GE HealthCare ref. št. 34136

Zadeva: **Anestezijske naprave Aisys CS², Avance CS², Avance CS² Pro, Aisys, Avance, Amingo, Aespire 100, Aespire View, Aespire 7900 in Aespire 7100, opremljene s pomožnim izhodom za skupni plin ACGO (Auxiliary Common Gas Outlet)**

Varnostna težava

Slika 1. Pokrova, nameščena na priključku ACGO in stikalu ACGO

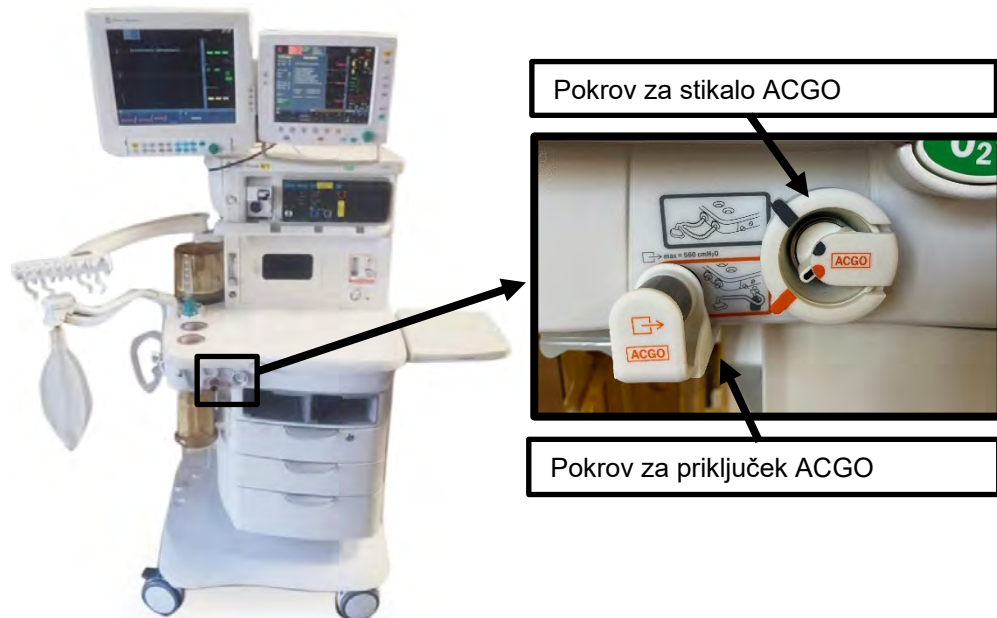
Pri vseh potencialno prizadetih napravah preverite, ali sta na priključku ACGO in stikalu ACGO nameščena pokrova, kot je prikazano na **sliki 1**. Če sta pokrova na voljo, vendar nista nameščena na napravi, ju namestite, kot je prikazano na **sliki 1**.

Izpolnite priložen potrditveni obrazec in ga vrnite na naslov FMI34136.ACGO@gehealthcare.com ter navedite, ali imate pokrova in ste ju namestili na priključek ACGO in stikalo ACGO ALI da pokrovov nimate. Če pokrovov nimate, vam bo družba GE HealthCare brezplačno priskrbel komplet, ki ga lahko namestite sami in vsebuje pokrova za priključek ACGO in stikalo ACGO.
